Constructieve tekening  
Schaal 1/50  
Markaard Hart

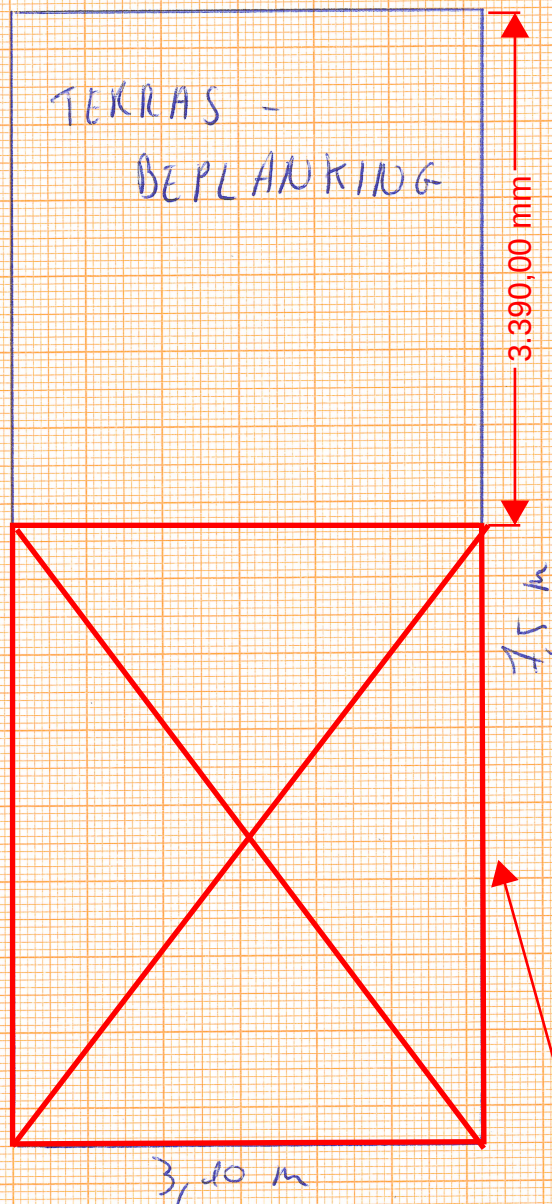
Het gedeelte van het terras dat zich op een afstand van minder dan 5,0m van de oversteekplaats voor voetgangers bevindt, mag niet als terras voorzien worden. Deze ruimte moet behouden blijven als een parkeerstrook die vrij is van terrasbevloering. Deze zone is op onderstaande figuur in het rood gemarkeerd.
